工程指示 / 要求簡箋(E.I.)

工程指示編號：EI / 0328 / 19

工程名稱：觀塘裕民坊

工程項目：幕牆 趟門大貨(T2) (7F, 9-26F, 28-52F)(標準層)

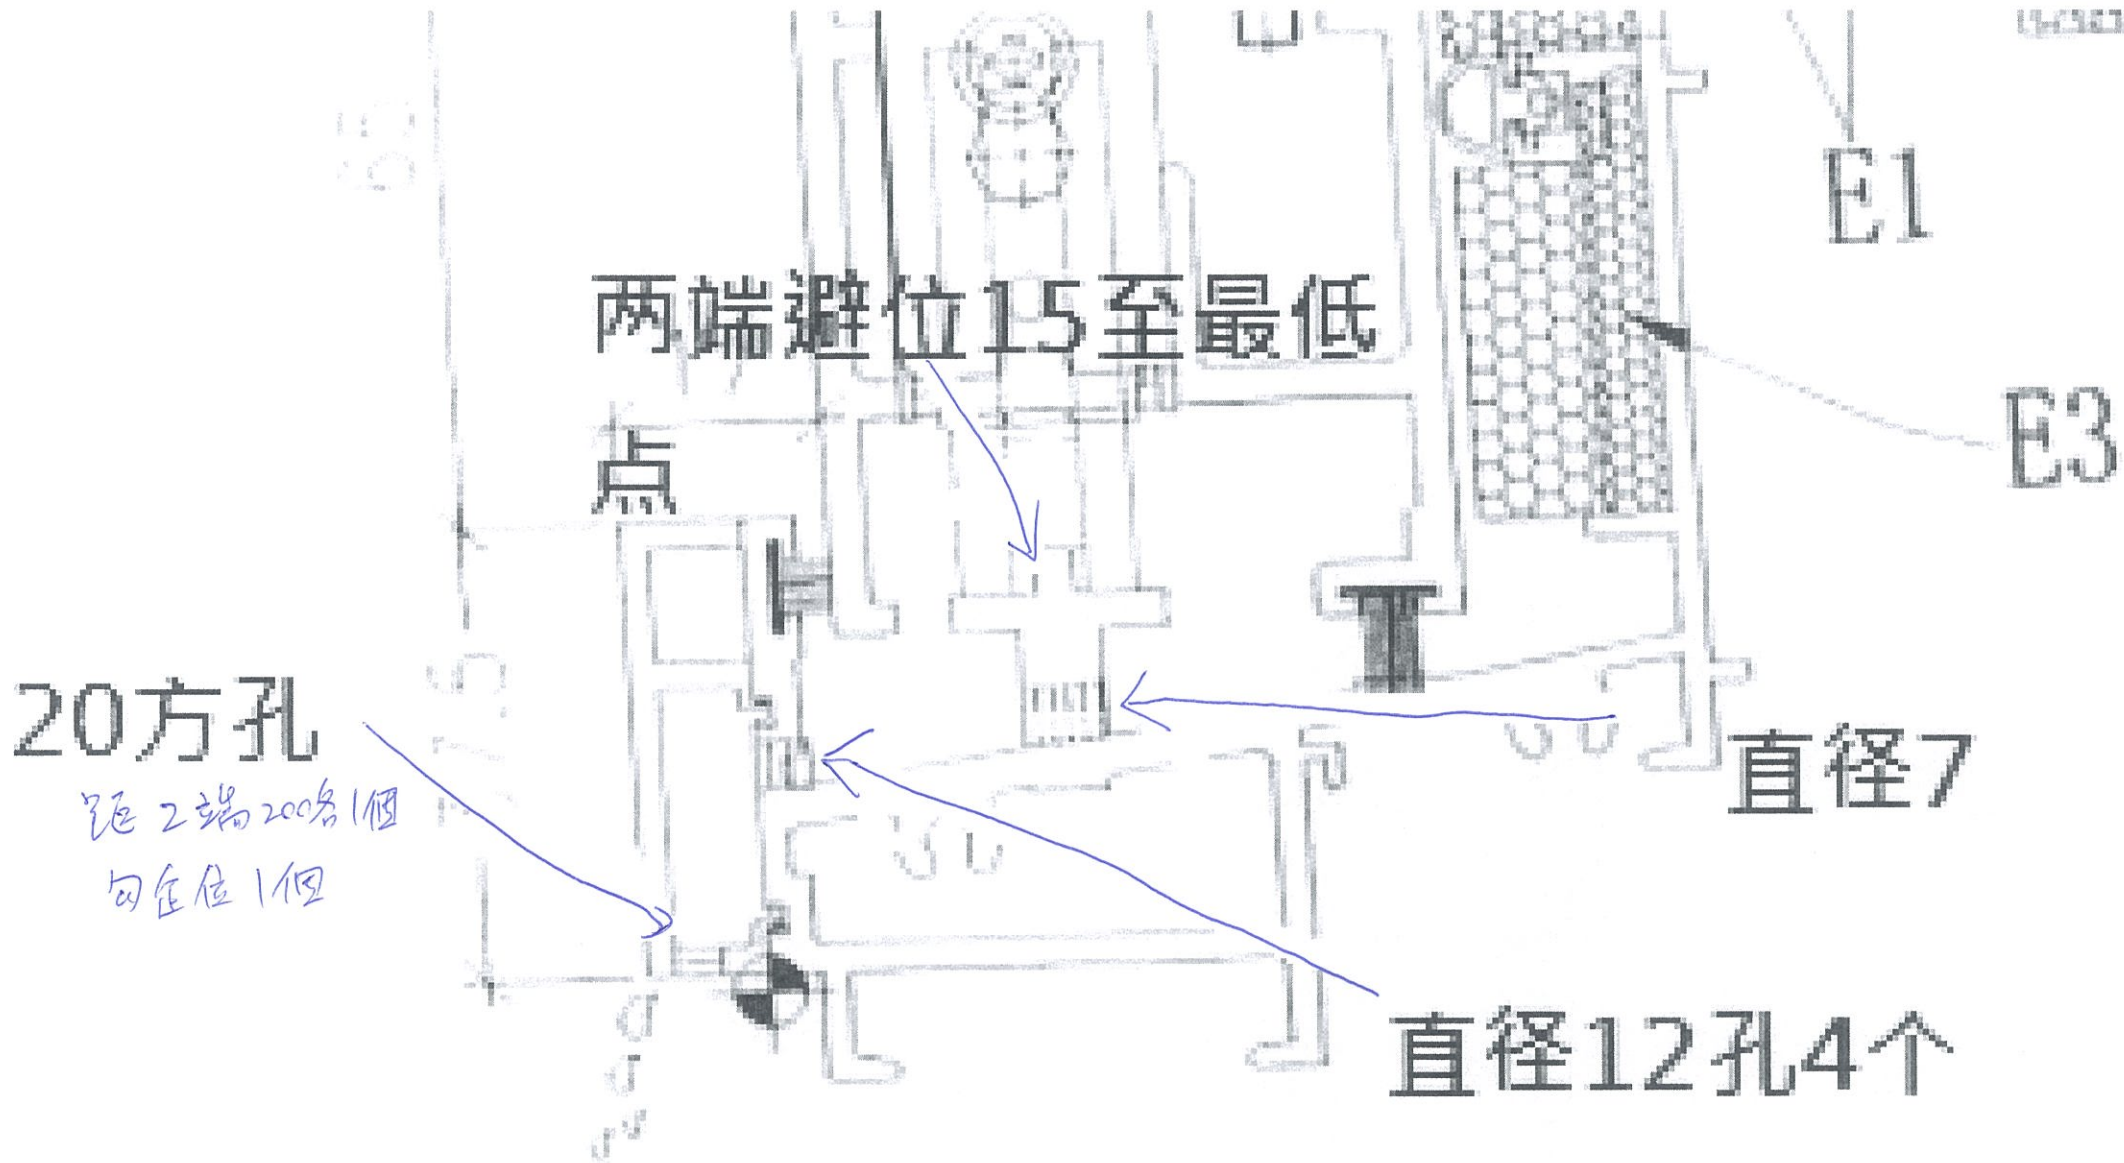
D 版: 1) 趟門底橫因去水慢，經湛哥在廠商議後，需按附圖修改

廠請先按此修改去水孔

J837 SD防風防水密封件安裝圖

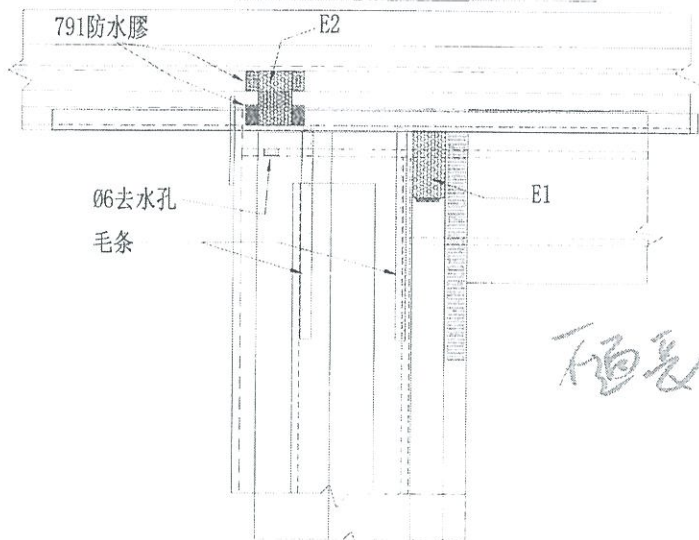
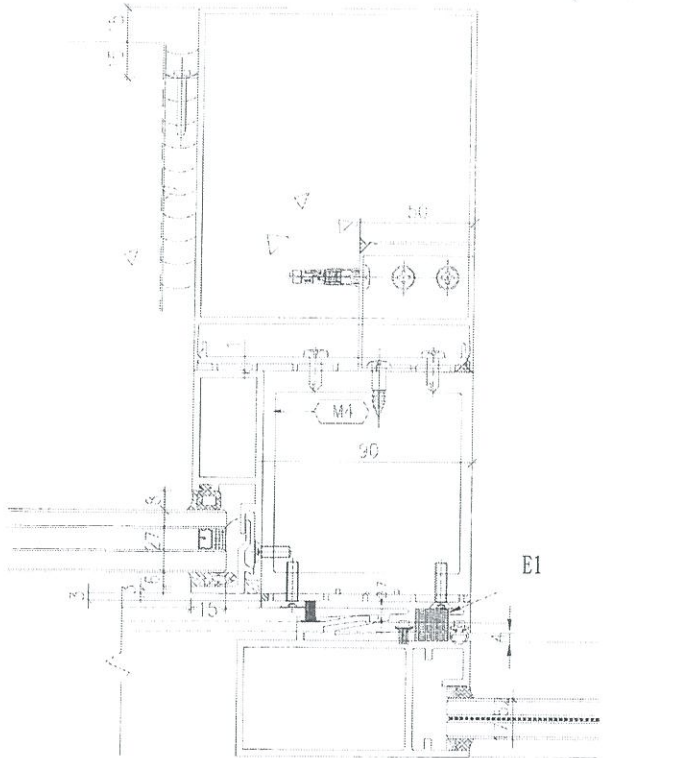
2) 請按附圖，在勾企頂底位置加單面貼，作擋水用途

增加此單面黏在底框

密窩孔EVA單面貼 硬度38shoreA
(Closed Cell EVA)

E1 15x15x30長

E2 15x5x24長
+15x10x8長

E3 15x10x29長
+15x5x35長
